Mission régionale d'autorité environnementale  
ÎLE-DE-FRANCE

**Avis délibéré**  
**de la Mission régionale d'autorité environnementale d'Île-de-France sur le projet de renouvellement urbain des Godardes II**  
**situé à Rueil-Malmaison (92)**

N°MRAe 2021 - 1703

**FIGURE 2: LE PROJET À GAUCHE (SOURCE ÉTUDE D'IMPACT PAGE 13) ET L'EXISTANT À DROITE, SOURCE GÉOPORTAIL**

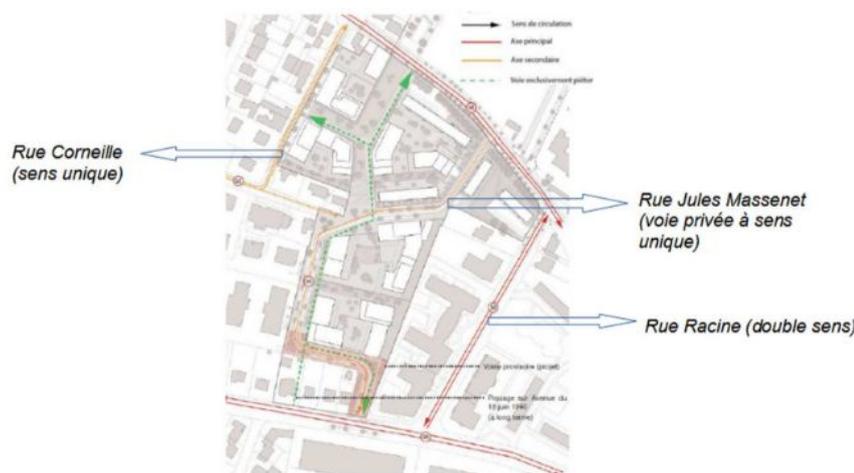
De manière générale, l'étude d'impact est claire, mais il y manque des visuels du projet (cf. paragraphe sur l'insertion paysagère), ainsi qu'un plan et des visuels montrant avec précision la continuité et la cohérence entre la ZAC de l'Arsenal et le projet et la proximité du projet avec la future gare.

FIGURE 4: EXTRAIT DE CARTE BRUITPARIF, SOURCE : [HTTPS://CARTO.BRUITPARIF.FR/](https://carto.bruitparif.fr/)

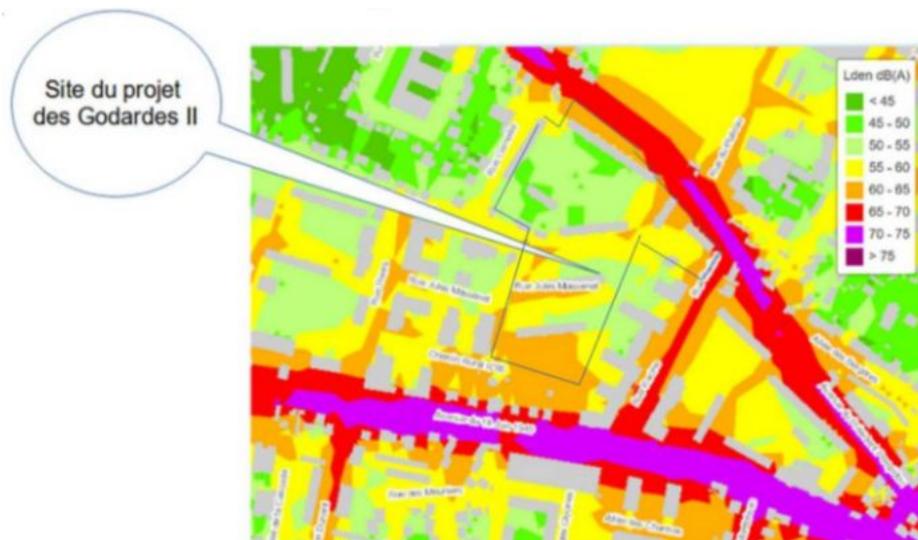
Pour caractériser l'ambiance sonore du site, l'étude d'impact se base sur l'étude acoustique de 2014 réalisée dans le cadre de l'étude d'impact de la ZAC de l'Arsenal. Ces mesures sont anciennes et un seul un point de mesure concerne le projet, situé avenue Georges Pompidou en limite Nord du projet, et qui correspond notamment aux niveaux sonores les plus élevés relevés dans la ZAC avec un niveau moyen Lden<sup>8</sup> de 66 dB (page 92).

De plus, aucune modélisation du bruit n'a été envisagée<sup>9</sup>, alors que des effets cumulés en matière de déplacements sont à prendre en compte avec la ZAC de l'Arsenal et qu'une modélisation aurait permis de définir des objectifs d'isolement adaptés. La MRAe rappelle qu'un isolement acoustique conforme à la réglementation en vigueur devra être mis en place sur les bâtiments les plus impactés.

**La MRAe recommande de modéliser le bruit auquel seront exposés les futurs résidents du quartier des Godardes, en prenant en compte les effets cumulés avec le projet de ZAC de l'Arsenal, afin de définir des objectifs d'isolement acoustique adaptés.**

FIGURE 5: COUPE NORD-SUD DU PROJET, SOURCE : PERMIS D'AMÉNAGER (PIÈCE PA 05)

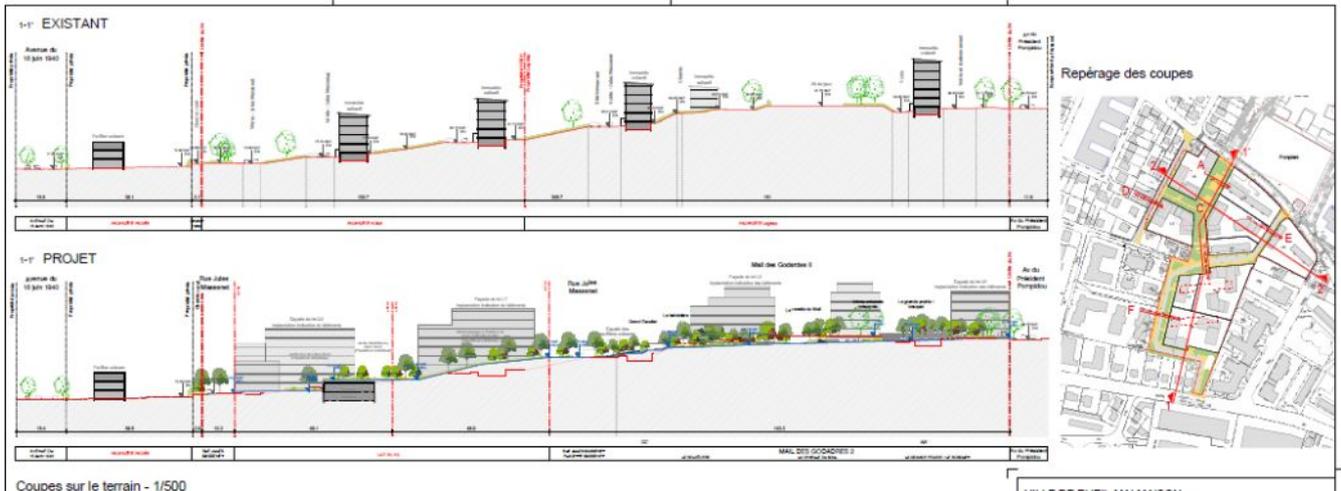
La MRAe remarque en premier lieu que si des coupes sont présentes dans les pièces du permis d'aménager<sup>11</sup>, (cf. figure 5) elles n'ont pas été intégrées dans le corps de l'étude d'impact.

Elle observe que les bâtiments existants sont disposés dans un sens perpendiculaire à la pente, alors que ceux projetés sont majoritairement implanté en parallèle à celle-ci. L'étude d'impact indique (page 16) que « *le bâti est orienté de manière à ce que l'ensemble des logements puisse bénéficier de vues longues sur le paysage* ». Seules des coupes permettent de rendre compte du dénivelé du projet, d'appréhender les hauteurs et l'orientation du bâti avant/après et de comprendre les angles de vues possibles depuis les terrasses des étages hauts. Ces coupes doivent donc être intégrées à l'étude d'impact.

- compléter la présentation de l'insertion topographique du projet en intégrant notamment dans le corps de l'étude d'impact les coupes du permis d'aménager ;
- permettre d'apprécier la valeur d'usage et l'insertion urbaine, paysagère et architecturale du projet et son lien avec la ZAC de l'Arsenal, par des vues et perspectives à l'échelle du grand paysage et à hauteur d'homme depuis des points de vue diversifiés et repérés en plan, avant et après le projet ;
- quantifier les remblais et déblais produits par le projet, ainsi que les surfaces impactées.

**FIGURE 9: EXEMPLE DE JARDIN SUR DALLE - SOURCE ÉTUDE D'IMPACT PAGE 20**

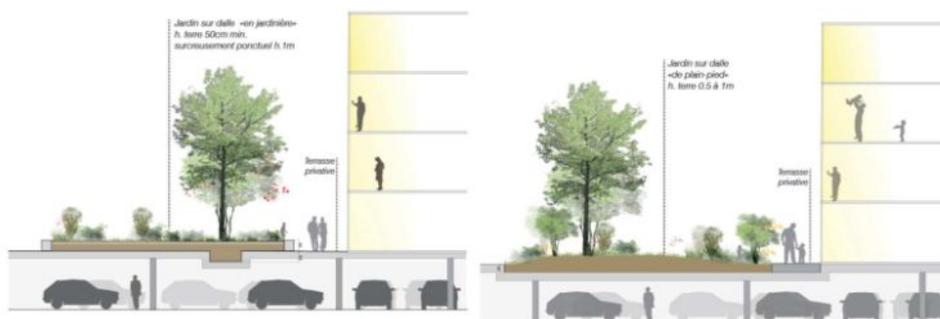
La MRAe remarque que ce pourcentage n'indique pas la part d'espaces plantés en pleine terre. En effet, un certain nombre d'aménagements paysagers sont réalisés sur dalle (cf. figure 9), ce qui peut favoriser le ruissellement. Le maître d'ouvrage doit confirmer et justifier le choix réalisé au regard du risque de ruissellement, en particulier s'il imperméabilise l'existant ou s'il végétalise des dalles déjà existantes.

**FIGURE 10: ÉVOLUTION DES SURFACES IMPERMÉABILISÉES, SOURCE ÉTUDE D'IMPACT PAGE 120**

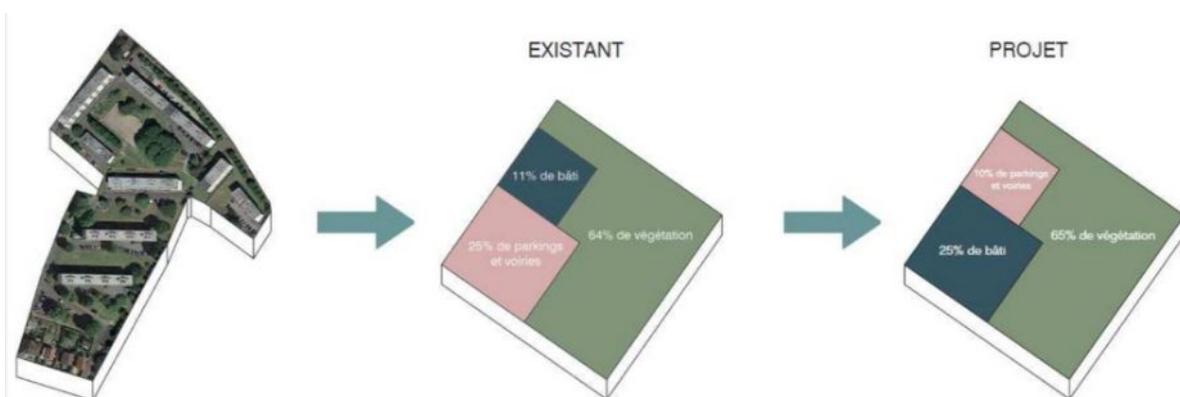
Le dossier fera potentiellement l'objet d'un dossier Loi sur l'eau<sup>14</sup>. La MRAe note qu'étant donnée la forte pente du terrain, le risque de ruissellement est important. Selon l'étude d'impact, le projet « n'entraîne pas d'augmentation significative des surfaces imperméabilisées » : la part des surfaces végétalisées passerait de 64 % à 65 % (page 120).

- de préciser l'évolution du taux d'imperméabilisation du site en détaillant la part des espaces verts en pleine terre au regard du risque de ruissellement ;
- d'évaluer la contribution du projet à l'évolution de l'effet d'îlots de chaleur.
